PLAN-NR. 674_LP2_b	A3	MASS-STAB: 1:250	BEARBEITUNG Frö
DATUM 01.03.2023		BLATTFORMAT ISO full bleed A3 (420.00 x 297.00 mm)	
BAUVORHABEN: PLAN:	<b>Gem. Langweid, Friedhof Achshelm</b> <b>Bestattungskonzept- Variante B:</b> <b>Doppel-, Einzel-, Urnengräber, Urnen-Stelen</b>		
ENTWURFSVERFASSER:	<b>Baldauf Landschaftsarchitekten</b> Georg-Odemer Straße 2a   86356 Neusäß Tel.: 0821/452513   Fax.: 0821/452100 Email.: baldauf.landschaftsarchitekten@t-online.de

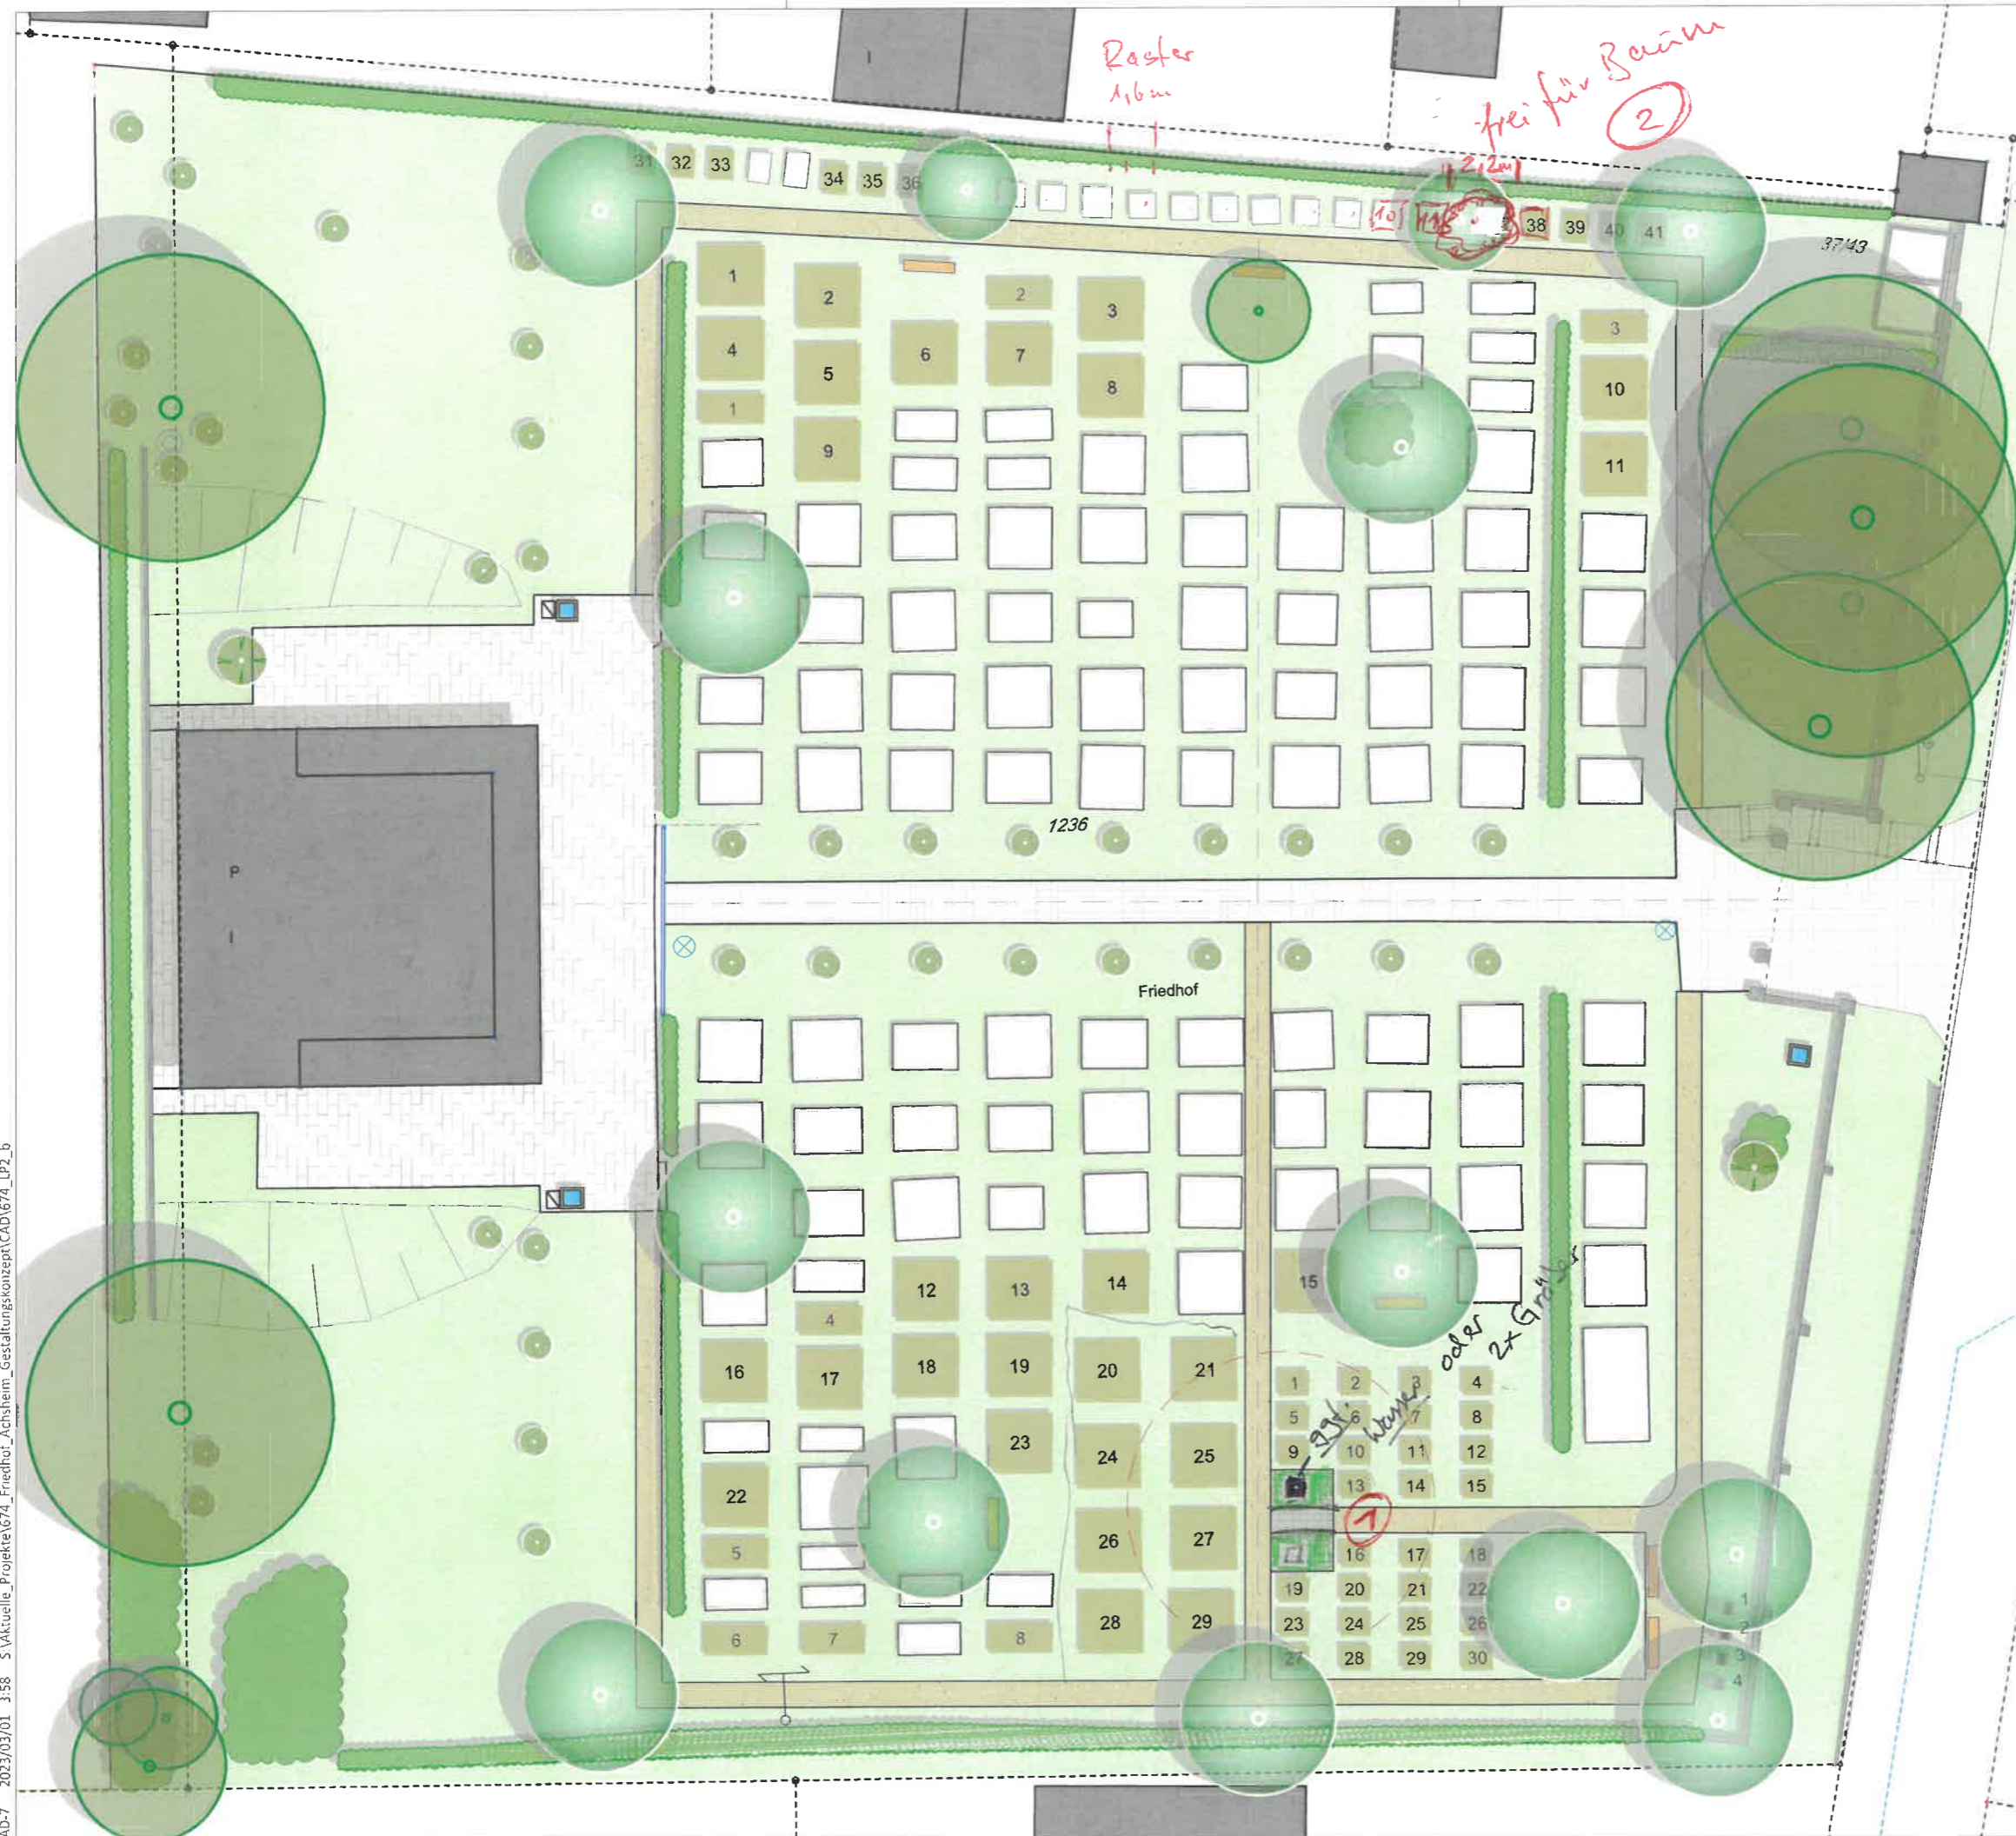
frei für Bäume  
②

a) - Bitte Kosten ermitteln  
b) - Alternative ohne Pflaster-  
c) - Baum ② fläche ①

oder 2x Grab
